桥巩水电站辅助配套用房设计服务项目（调整）总平面布置图

总平面布置图 1: 1500

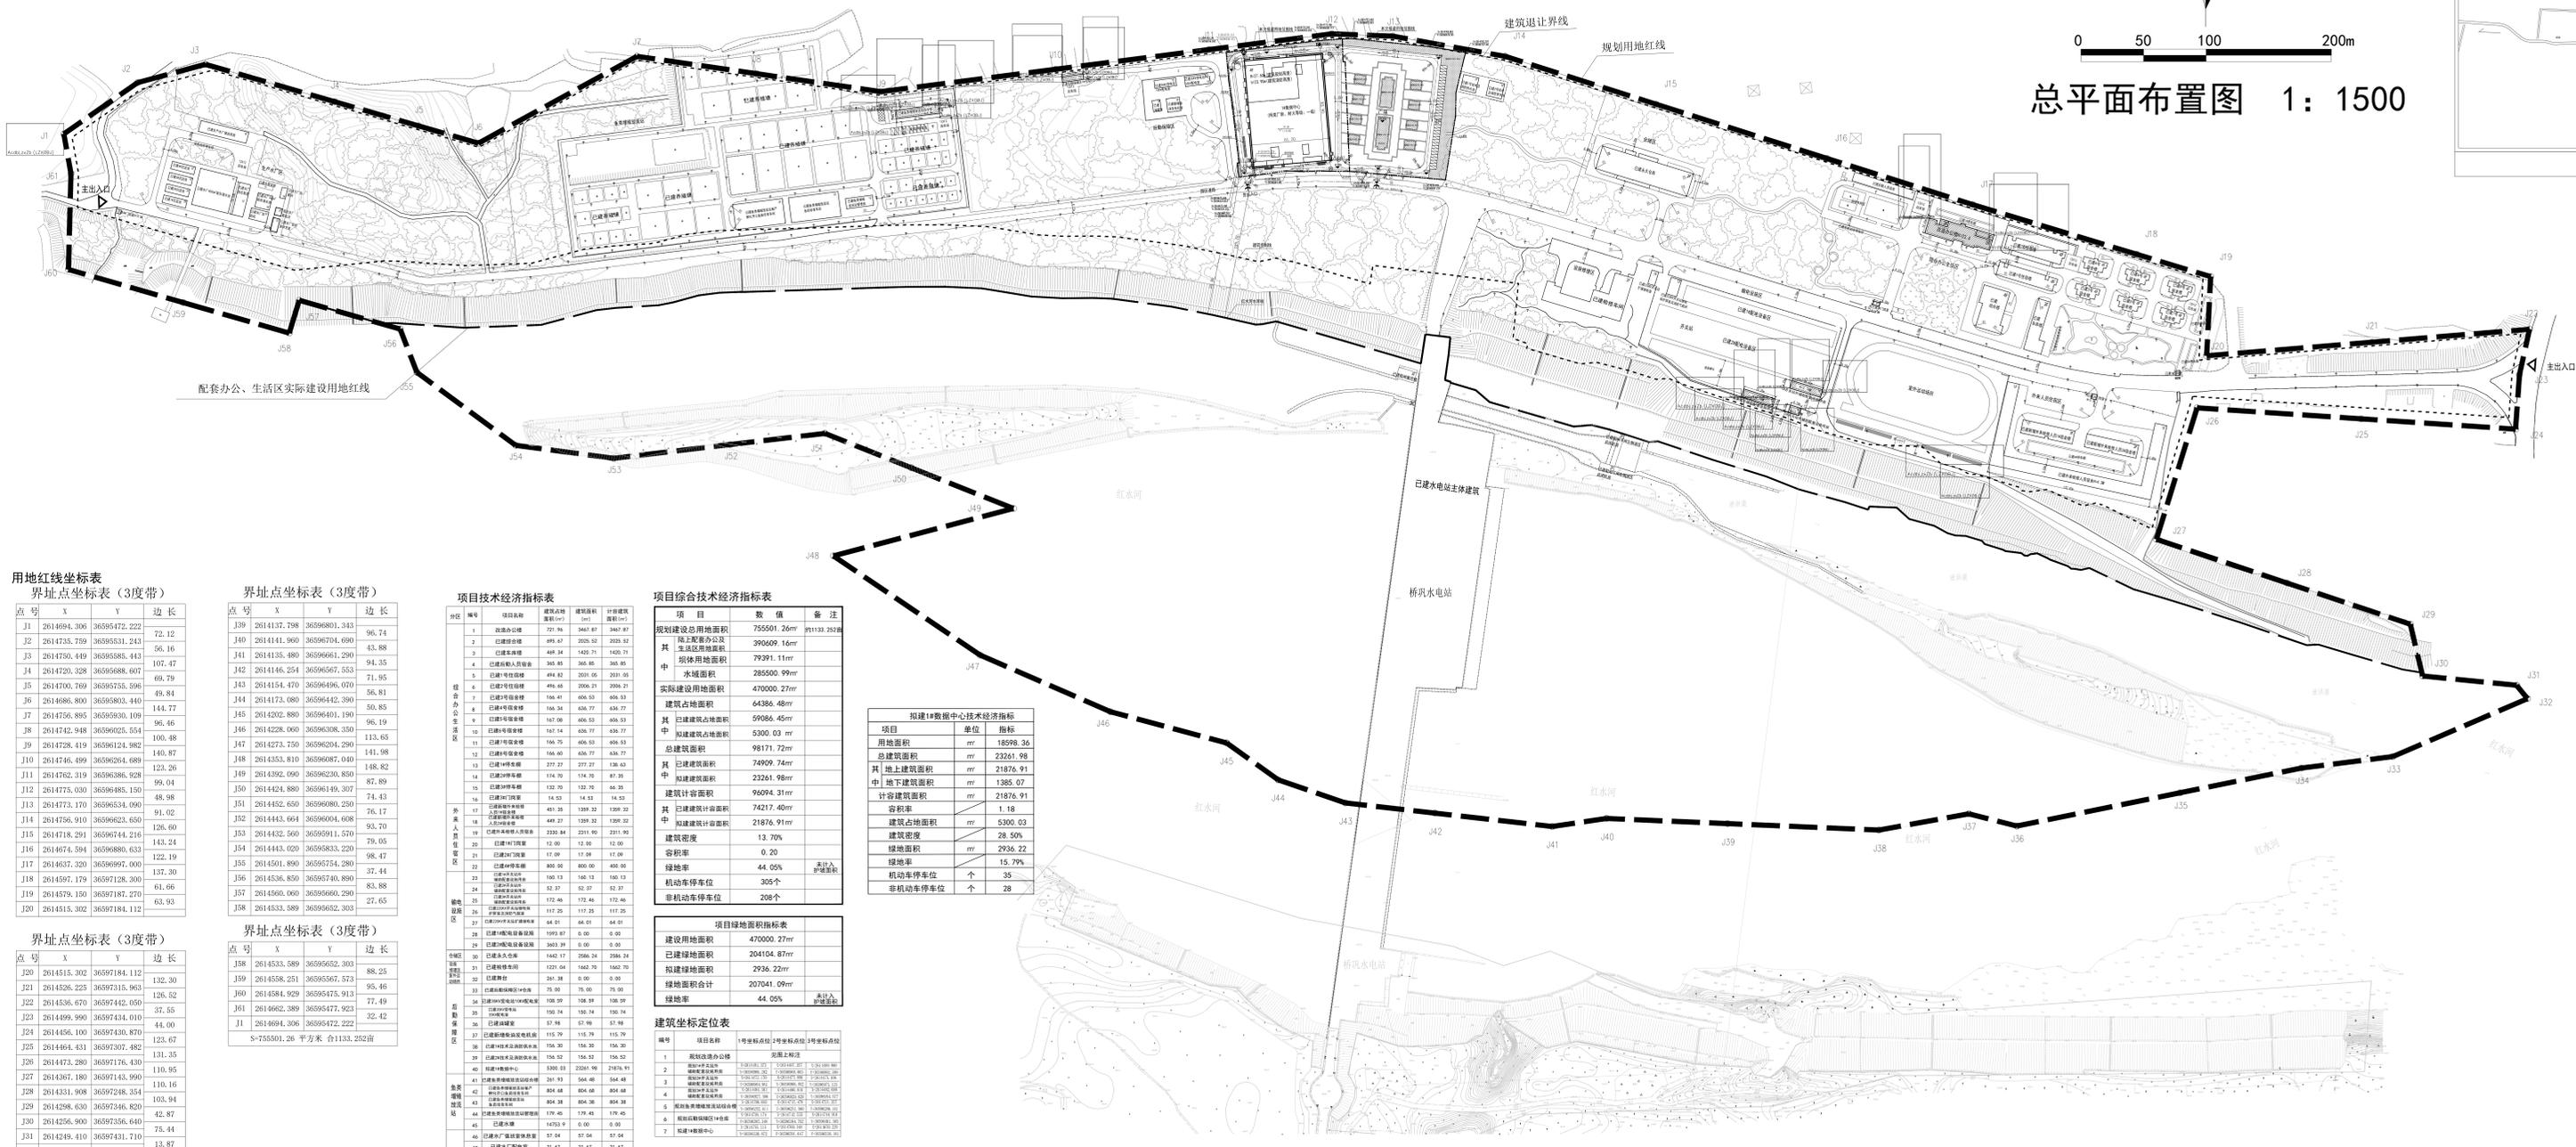
总图调整内容：
 1、新建1#数据中心，为丙类厂房，耐火等级一级，占地面积为:5300.03m²；建筑面积为23261.98m²；计容面积为：21876.91m²；规划建筑高度27.60米；
 2、总占地面积由59086.45m²调整为64386.48m²；总建筑面积由74909.74m²调整为98171.72m²；总计容面积为74217.40m²调整为96094.31m²；
 3、建筑密度由12.571%调整为13.70%；容积率由0.1623调整为0.20；绿地率由47.38%调整为44.05%；
 4、机动车位数量由270个调整为305个，新增35个；非机动车数量由180个调整为208个，新增28个；
 5、其他与原审批图纸保持一致。
